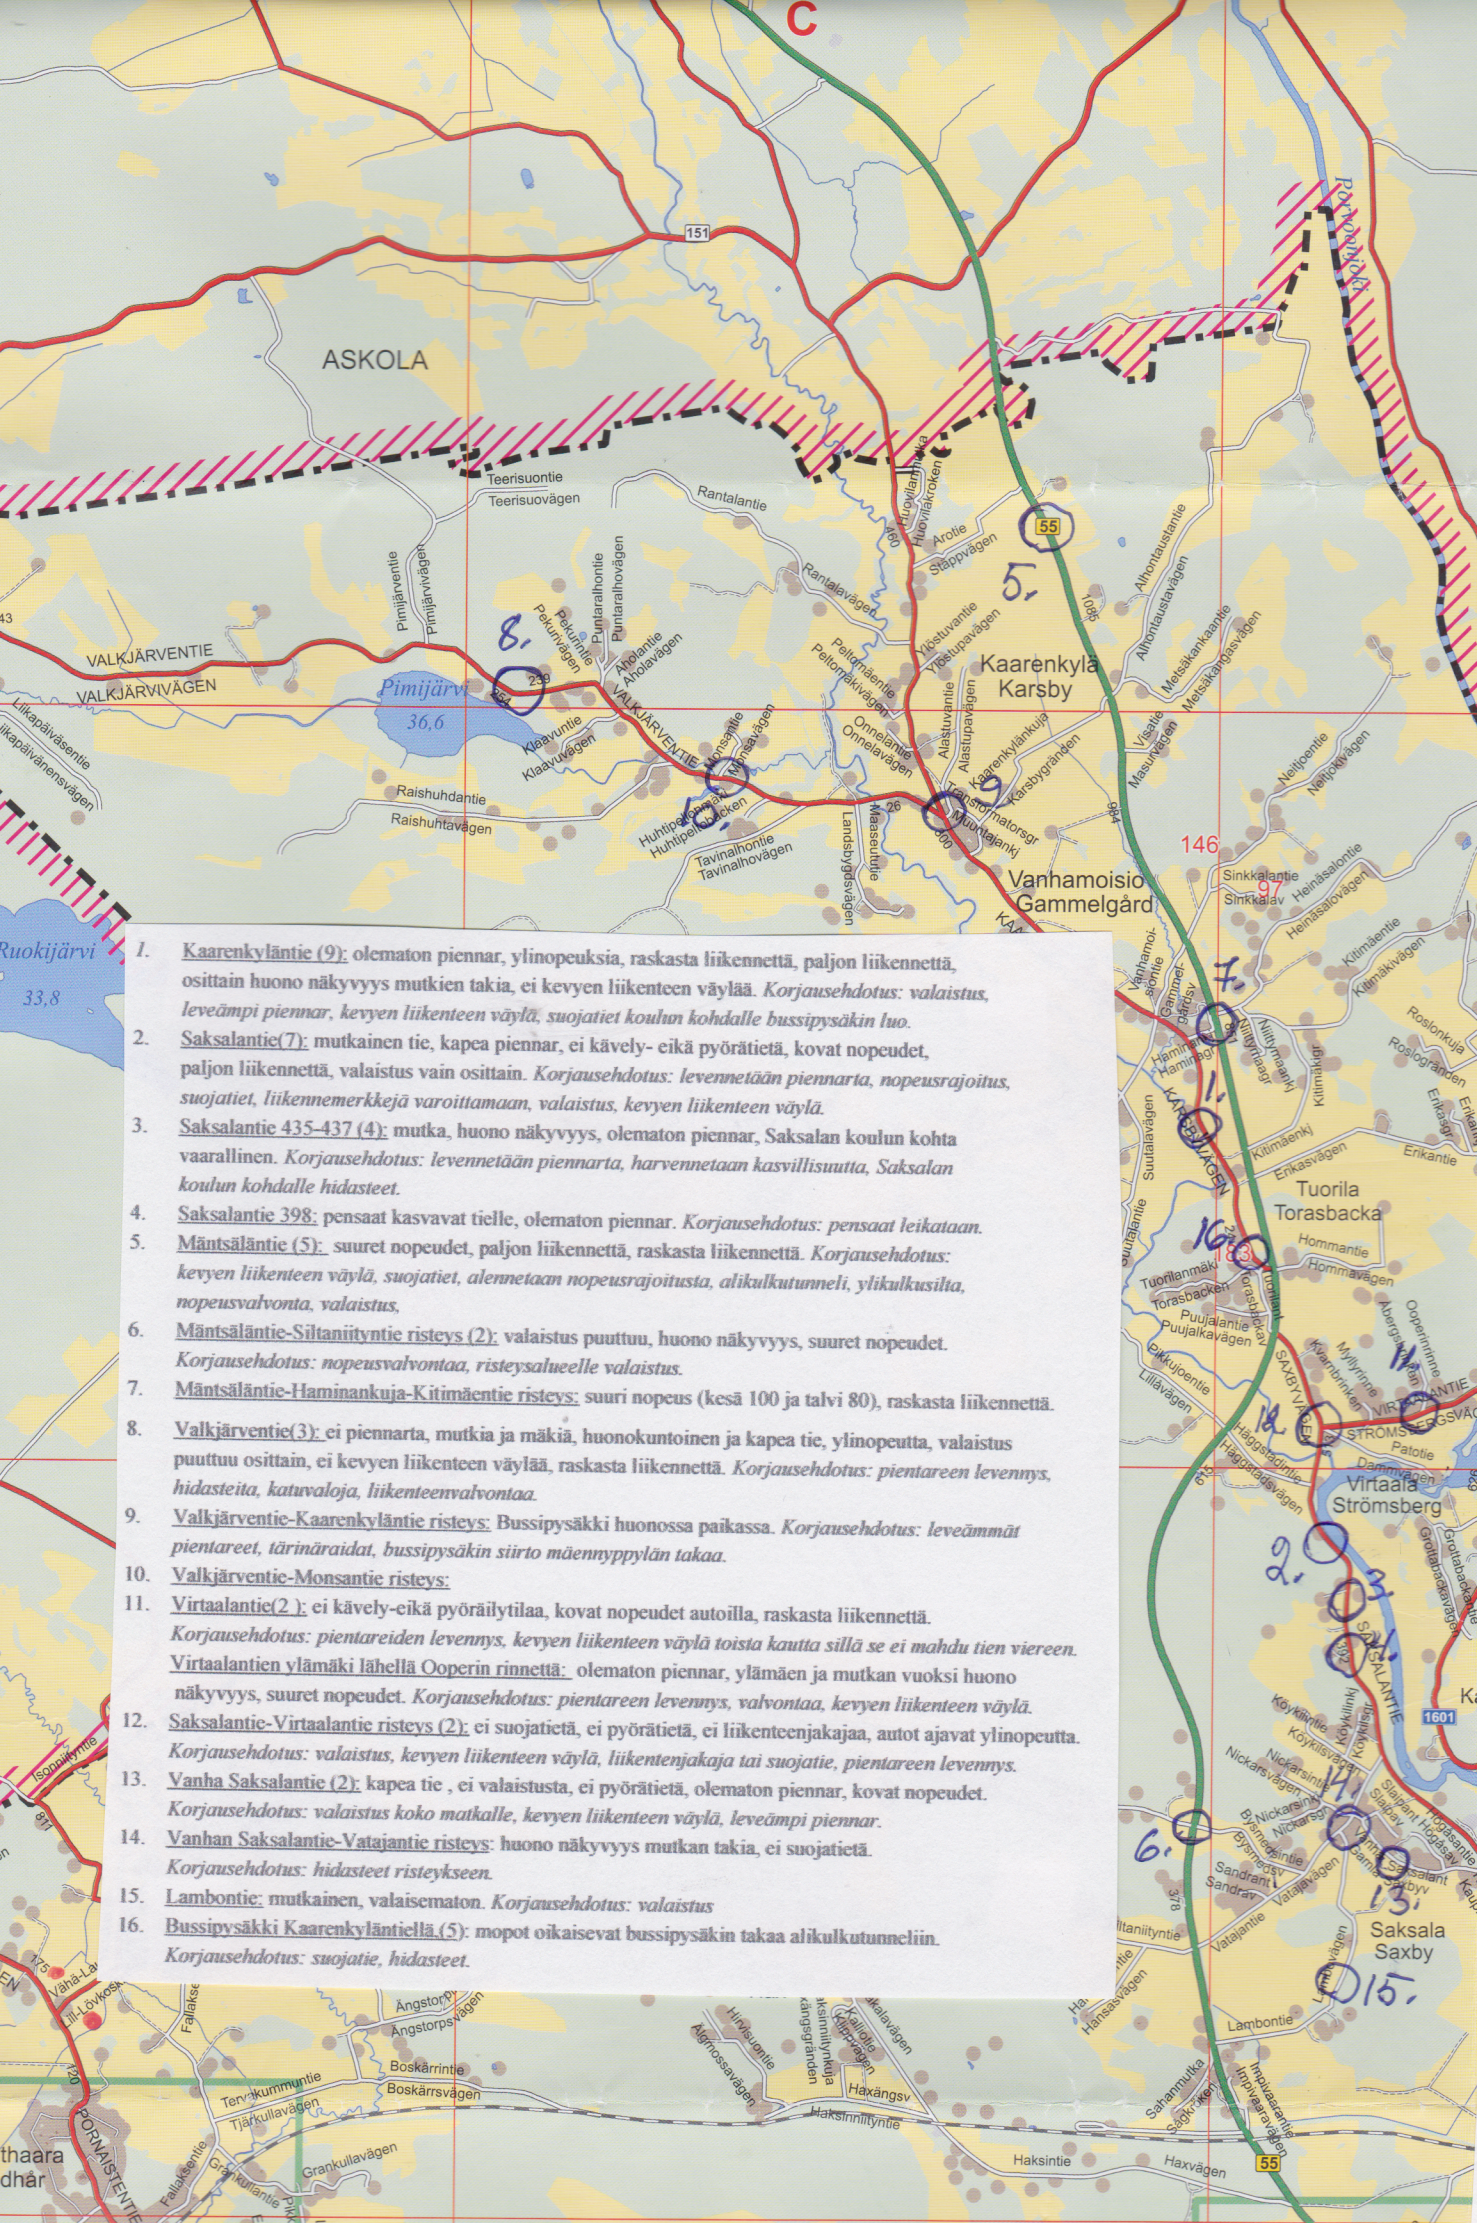
1. Kaarenkyläntie (9): olematon piennar, ylinopeuksia, raskasta liikennettä, paljon liikennettä, osittain huono näkyvyys mutkien takia, ei kevyen liikenteen väylää. *Korjausehdotus: valaistus, leveämpi piennar, kevyen liikenteen väylä, suojatiet koulun kohdalle bussipysäkin luo.*

2. Saksalantie (7): mutkainen tie, kapea piennar, ei kävely- eikä pyörätietä, kovat nopeudet, paljon liikennettä, valaistus vain osittain. *Korjausehdotus: levennetään piennarta, nopeusrajoitus, suojatiet, liikennemerkkejä varoittamaan, valaistus, kevyen liikenteen väylä.*

3. Saksalantie 435-437 (4): mutka, huono näkyvyys, olematon piennar, Saksalan koulun kohta vaarallinen. *Korjausehdotus: levennetään piennarta, harvennetaan kasvillisuutta, Saksalan koulun kohdalle hidasteet.*

4. Saksalantie 398: pensaatt kasvat tielle, olematon piennar. *Korjausehdotus: pensaatt leikataan.*
5. Mäntsälantie (5): suuret nopeudet, paljon liikennettä, raskasta liikennettä. *Korjausehdotus: kevyen liikenteen väylä, suojatiet, alennetaan nopeusrajoitusta, alikulkutunneli, ylikulkusilta, nopeusvalvonta, valaistus.*

6. Mäntsälantie-Siltaniityntie risteys (2): valaistus puuttuu, huono näkyvyys, suuret nopeudet. *Korjausehdotus: nopeusvalvontaa, risteysalueelle valaistus.*

7. Mäntsälantie-Haminankuja-Kitimäentie risteys: suuri nopeus (kesä 100 ja talvi 80), raskasta liikennettä.
8. Valkjärventie (3): ei piennarta, mutkia ja mäkiä, huonokuntoinen ja kapea tie, ylinopeutta, valaistus puuttuu osittain, ei kevyen liikenteen väylää, raskasta liikennettä. *Korjausehdotus: pientareen levennys, hidasteita, katuvaloja, liikenteenvalvontaa.*

9. Valkjärventie-Kaarenkyläntie risteys: Bussipysäkki huonossa paikassa. *Korjausehdotus: leveämmät pientareet, tärinäraidat, bussipysäkin siirto mäennypylän takaa.*

10. Valkjärventie-Monsantie risteys:
11. Virtaalantie (2): ei kävely- eikä pyöräilytilaa, kovat nopeudet autoilla, raskasta liikennettä. *Korjausehdotus: pientareiden levennys, kevyen liikenteen väylä toista kautta sillä se ei mahdu tien viereen. Virtaalantien ylämäki lähellä Ooperin rinnettä: olematon piennar, ylämäen ja mutkan vuoksi huono näkyvyys, suuret nopeudet. Korjausehdotus: pientareen levennys, valvontaa, kevyen liikenteen väylä.*

12. Saksalantie-Virtaalantie risteys (2): ei suojatietä, ei pyörätietä, ei liikenteenjakajaa, autot ajavat ylinopeutta. *Korjausehdotus: valaistus, kevyen liikenteen väylä, liikenteenjakaja tai suojatie, pientareen levennys.*

13. Vanha Saksalantie (2): kapea tie, ei valaistusta, ei pyörätietä, olematon piennar, kovat nopeudet. *Korjausehdotus: valaistus koko matkalle, kevyen liikenteen väylä, leveämpi piennar.*

14. Vanhan Saksalantie-Vatajantie risteys: huono näkyvyys mutkan takia, ei suojatietä. *Korjausehdotus: hidasteet risteykseen.*
15. Lambontie: mutkainen, valaisematon. *Korjausehdotus: valaistus*

16. Bussipysäkki Kaarenkyläntiellä (5): mopot oikaisevat bussipysäkin takaa alikulkutunneliin. *Korjausehdotus: suojatie, hidasteet.*
